הנדון: חו"ד מומחה לאירוע הצפת מים ממאגר כיבוי אש עליון

חקירת אירוע פריצת המים דרך מאגר כיבוי 15 מ"ק עליון.

תמונה 8

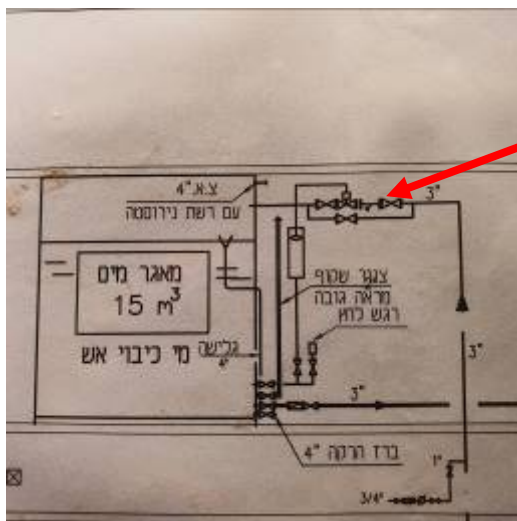
בבדיקת הפרט של מאגר המים המתוכנן בתוכנית "סכמת מים" (תמונה 8) - קיימת דרישה **למסנן מים** – תפקידו לבצע סינון מים לפני המגוף וזו דרישת יצרן המגופים והמתכנן .
הנ"ל לא קיים.

איני מבין וכלל לא ברור, מה היו שיקולי התכנון ומדוע לא הותקנו סט מגופים (מילוי + גלישה), כפי שמקובל ונדרש מכל מאגר וכך מבצעים – כולל במאגרים התחתונים, שם המבצע כן התקין.

לדעתי המקצועית ומתוך ניסיון עבר, הפרט שבתמונה 8 חייב היה לכלול מגוף נוסף, במצב N/O קבוע עד לכשל במצוף המילוי .

א. להתקין בהתאם לתכנון: מסנן מים לפני זוג המגופים בצנרת אספקת מים למאגר

ב. להתקין בצנרת האספקה למאגר מגוף אבטחת גלישה חשמלי נוסף אשר יותקן לפני המגוף המכאני .

תמונה 10

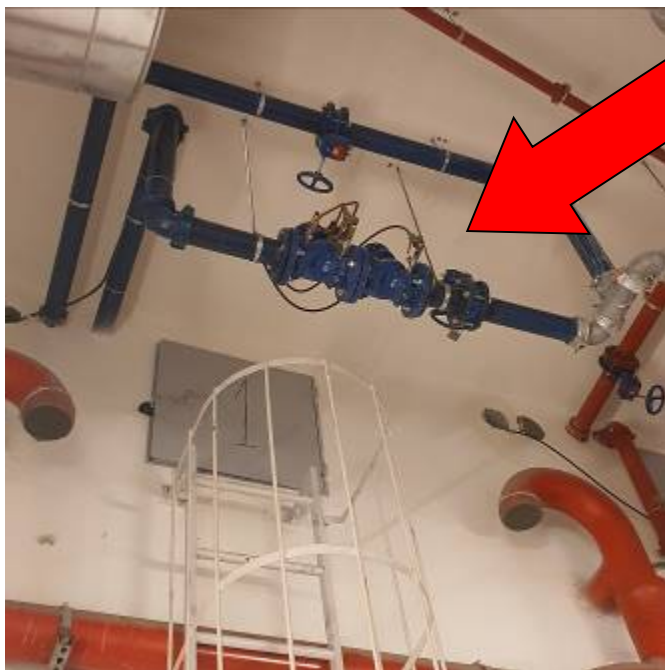
מגוף מילוי יחיד מאגר עליון ללא מסנן לפני המגוף בשונה מהביצוע של המאגרים במרתף. מגוף זה נסגר ידנית ע"י הדיירים.

תמונה 13

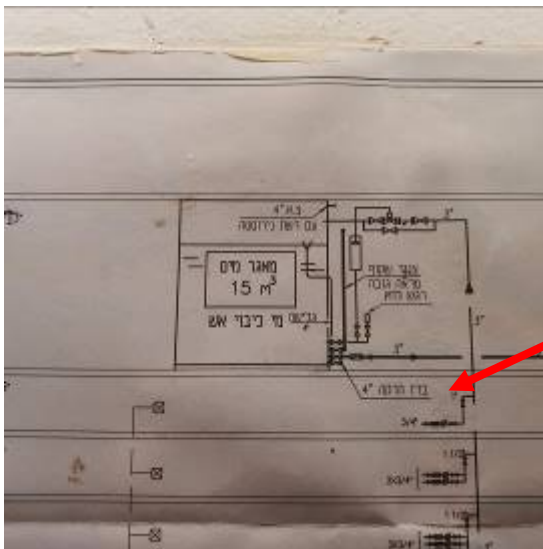
4. ריקון המאגר – לא מבוצע בהתאם לפרט התכנוני.
ריקון המאגר בקוטר 4" סגור בבלינד פלנג' עם קשת כלפי מעלה (תמונה 14).
ידיית מגוף חסרה.

כדי למנוע חדירת מים מהיציאה של המאגר העליון תוכנן אל חוזר המופיע בפרט
המתוכנן המצולם מהתוכנית ביציאה מהמאגר תמונה 13 – אל חוזר זה **לא נמצא** .

ד. לבטל ברז "1 שבטעות או שבאי הבנה נתלה השלט "ריקון" (לא יכול לשמש כברז ריקון) להתקין מגוף ריקון בקוטר "4 בדיוק כמו שתוכנן בפרט המאגר מגוף זה לטובת הריקון ,.
